工程指示 / 要求簡箋(E.I.)

工程指示編號：EI / 3053 / 21 修改版次：J
 工程編號：J - 852 工程名稱：亞皆老街中電
 工程項目：欄河地盤用 鋁料 (T1-T3) (1-23/F, R/F)
 收件人：生統 發件人：Any Yeung 日期：25/06/2021

名稱	5007B 欄河鋁材位置圖	制圖	CJM	2021.01.15	修改
材料	X85896(A2);7(A3);8(A4);4(A10);5(A11)	復核	-	-	日期
顏色	PVF2 3-COATING FINISH	批准	-	-	圖號
					5007B-LP

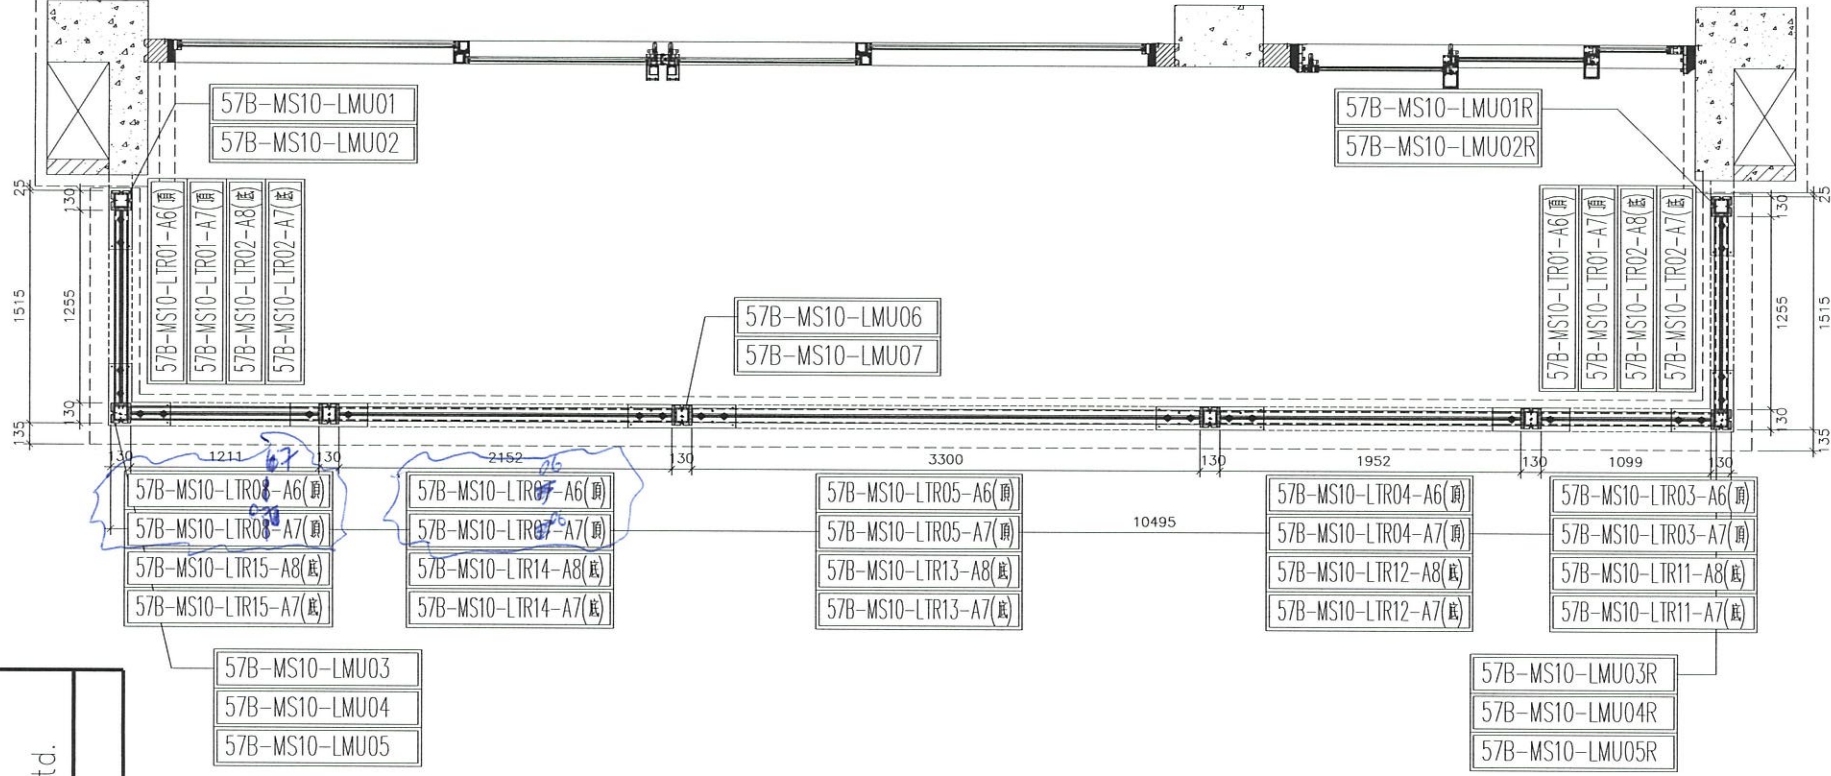
J 版：修改位置圖鋁料編號，與加工圖對上

發貨時：一個完整露臺的鋼件
鋁材，打包成一扎，同時出貨
到地盤。

名稱	5005B 欄河鋁材位置圖	制圖	CJM	2021.01.15	修改
材料	X85896(A2);7(A3);8(A4);4(A10);5(A11)	復核	-		日期
顏色	PVF2 3-COATING FINISH	批准			圖號
					5005B-LP

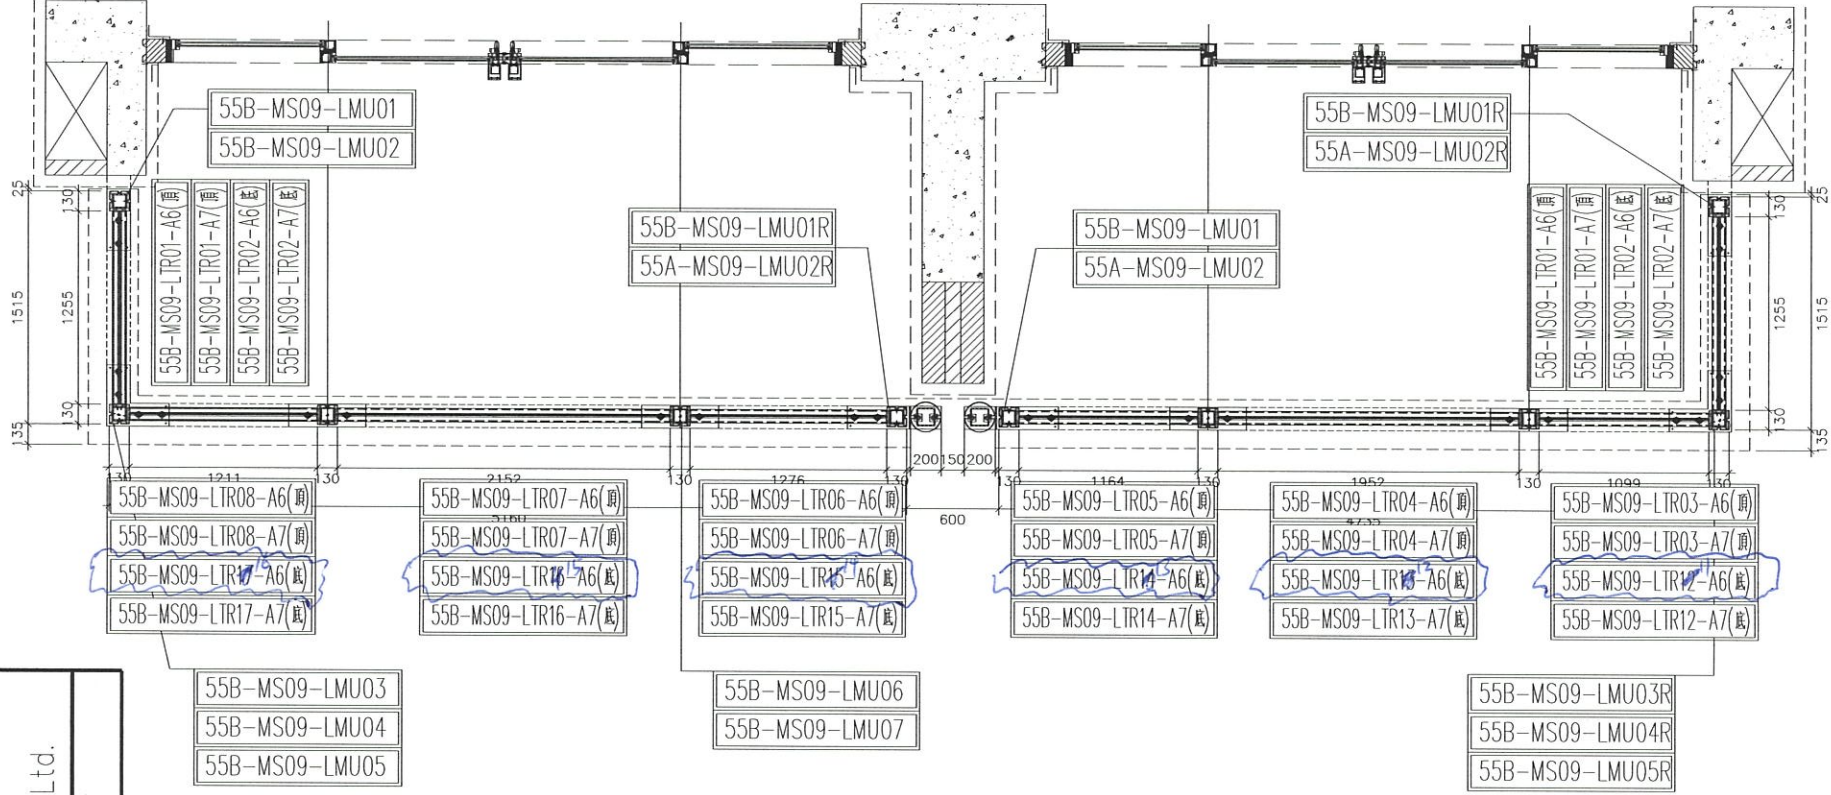
發貨時：一個完整露臺的鋼件
鋁材，打包成一扎，同時出貨
到地盤。
